セキュリティ強化の取組から得られた気づき等の 保安規定第2条（基本方針）への反映に伴う 保安規定の変更について

2023年11月14日
東京電力ホールディングス株式会社

1. 申請の経緯と目的

図 社長の実施するモニタリング活動

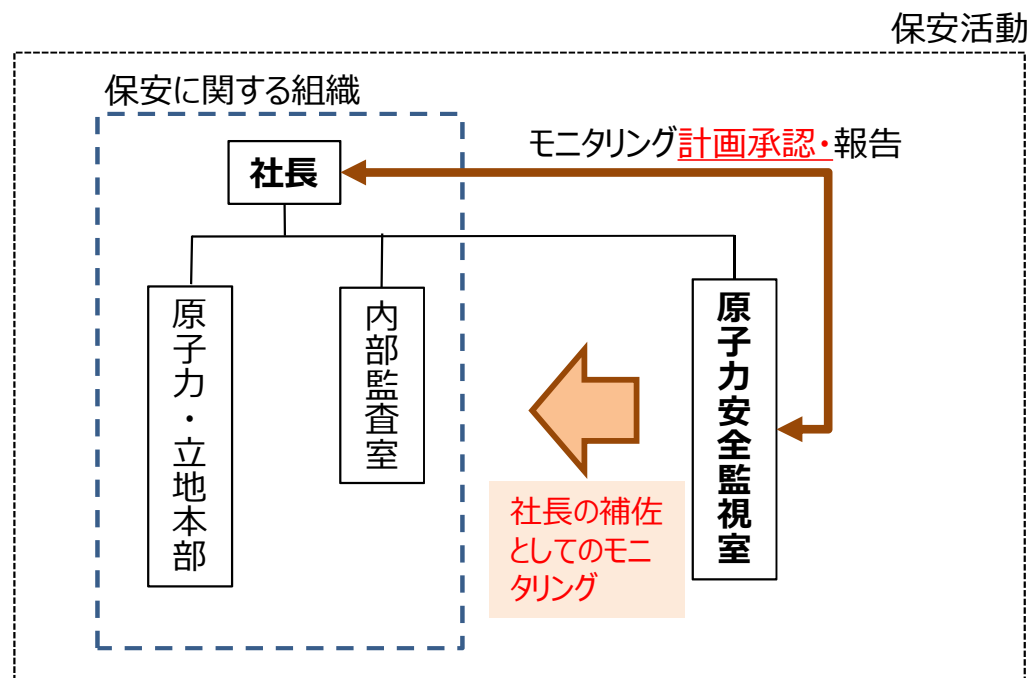
- 原子力安全監視室（Nuclear Safety Oversight Office : NSOO）は、2011年の福島第一原子力発電所事故の教訓として「経営層への監視・支援強化」を目的として2013年に発足した組織である。NSOOは、原子力部門から独立した立場で、当社の原子力発電所のパフォーマンスを世界最高水準の安全性（エクセレンス）に照らして評価し、改善を促し、より高い原子力安全を追求することを目的として活動し、結果を社長へ報告している
- 今回基本姿勢7項目を見直し、上記の活動を社長がリーダーシップを発揮して実施するモニタリング活動と位置づけ、NSOOが補佐することを記載することで一過性のものとししない仕組とする
- NSOOは社長のモニタリングを補佐することから、社長の意向を踏まえた活動にするためモニタリング計画の承認は社長とする

図 モニタリング活動の業務フロー

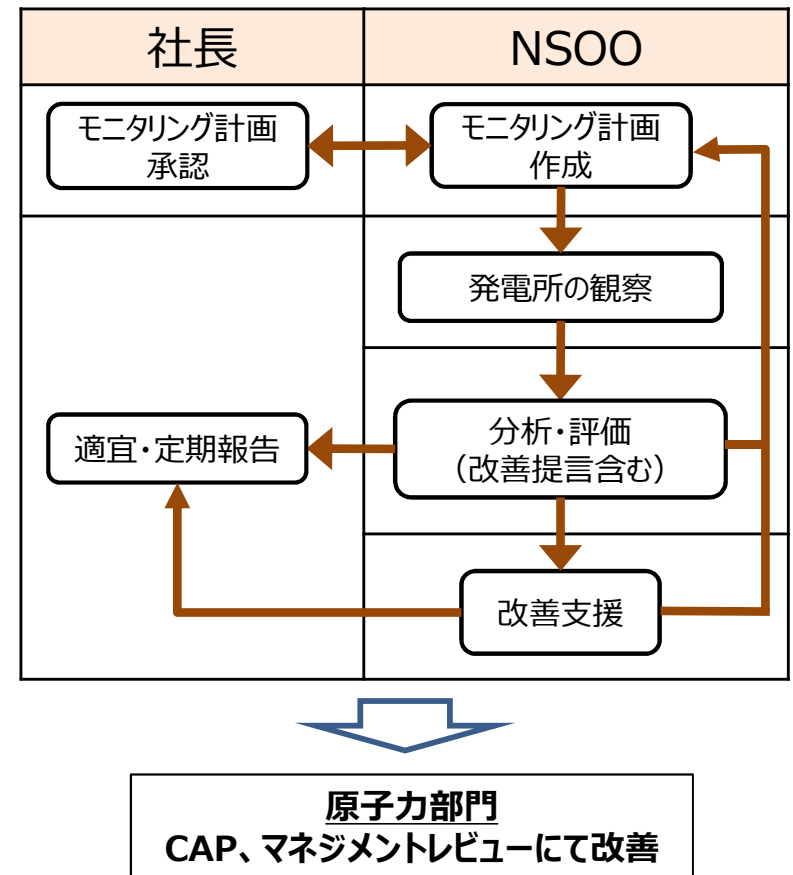
- 一過性のものとしめない仕組であるモニタリングの具体的な業務フローを以下に示す
- 業務フローは核物質防護のモニタリング活動を実施する核物質防護モニタリング室と同様

1. 計画

- モニタリングの年度計画を策定（社長承認）

2. 観察・分析・評価

- 当社や協力企業の従業員の原子力安全に対する意識や行動について、定期的にインタビューや現場観察を行うことで劣化兆候を含む課題を把握。（例えば、作業員の振るまい、当社・企業の管理状況、リーダーによるMOなどを俯瞰的に観察）
- 観察結果を踏まえ、エクセレンスに照らし合わせて発電所のパフォーマンスを分析・評価

3. 報告

- 定期的にパフォーマンスの評価結果を社長に報告（マネジメントレビューへもインプット）

4. 改善支援

- 把握された課題について、原子力部門に対して改善のための働きかけを継続的に実施

6. 【項目7関連】変更管理の運用の徹底 (3/3)

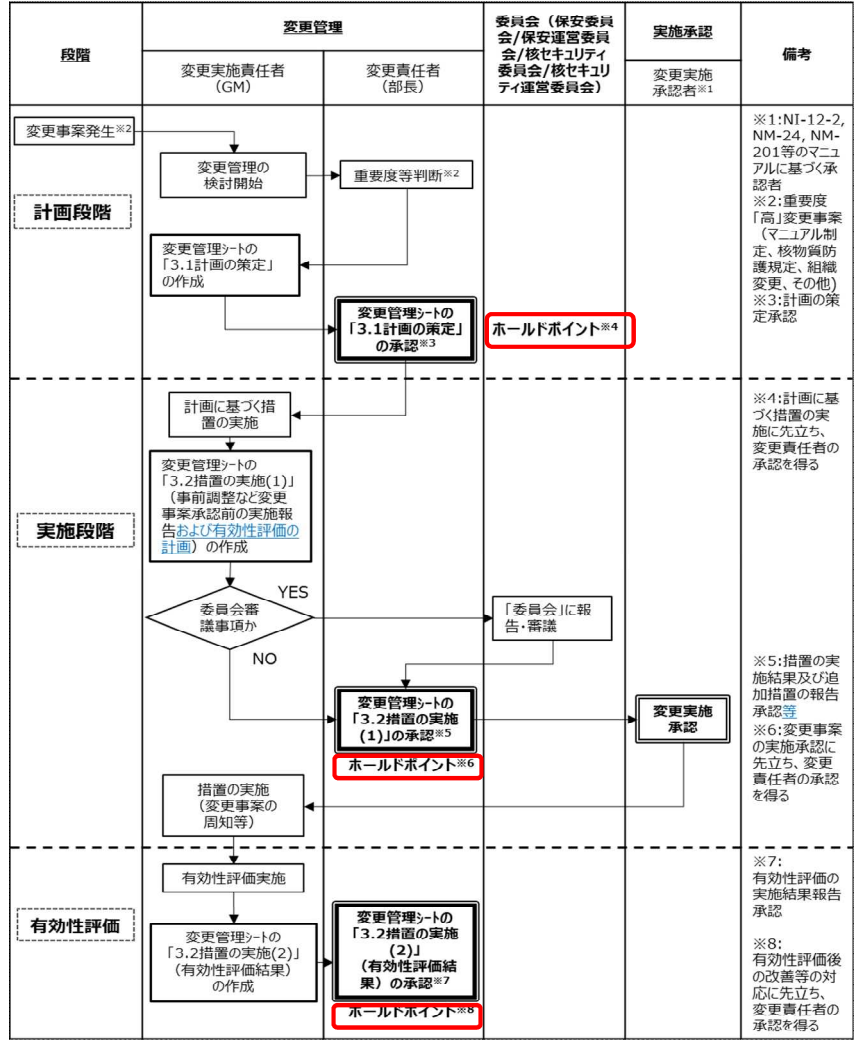
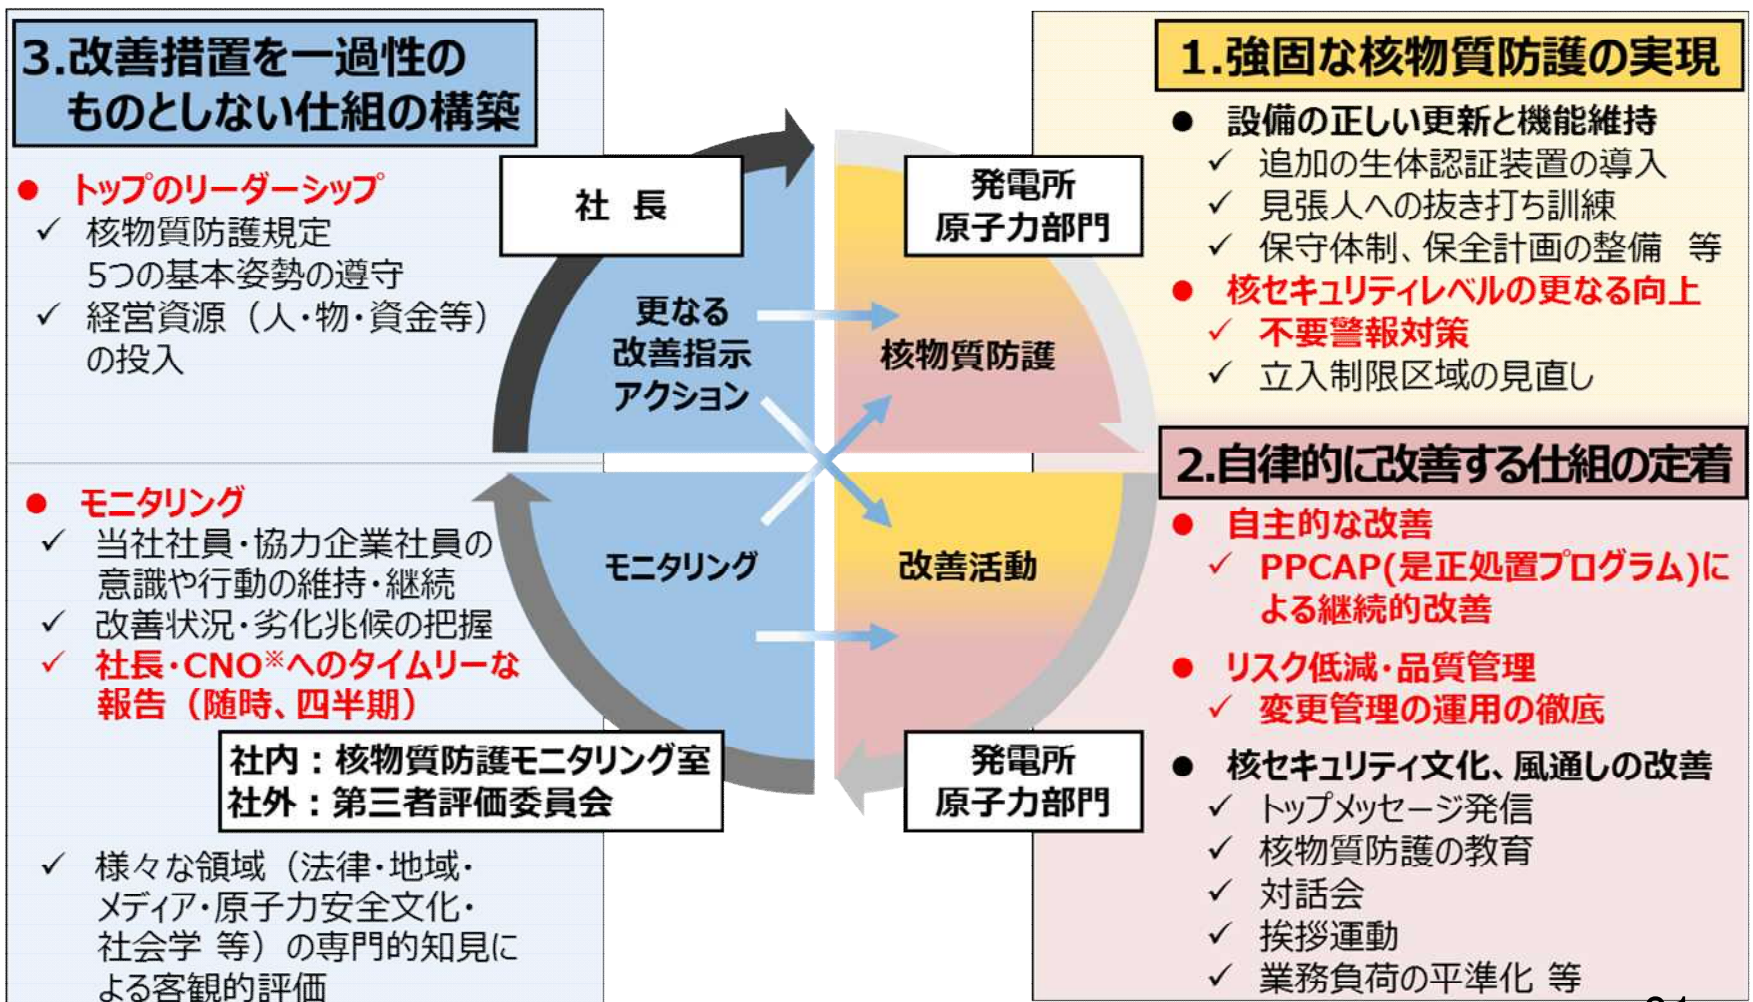
● 核物質防護事案から変更管理に反映した主な事例は以下のとおり

例1：変更管理の業務フローを図で作成し、
変更管理基本マニュアルに記載
(ホールドポイントの明確化)

例2：変更管理シートの様式に核物質防護事案からの
気づきも含め、注意すべきポイントを記載
原子力安全に対する影響の分析・評価は、法令要求事項

社内規程の改定内容	目的
変更管理の業務フローを図で作成し、変更管理基本マニュアルに記載	ホールドポイントの明確化
変更管理シートの様式に核物質防護事案からの気づきも含め、注意すべきポイントを記載	リスク抽出や他業務への波及などの影響評価の確実な実行
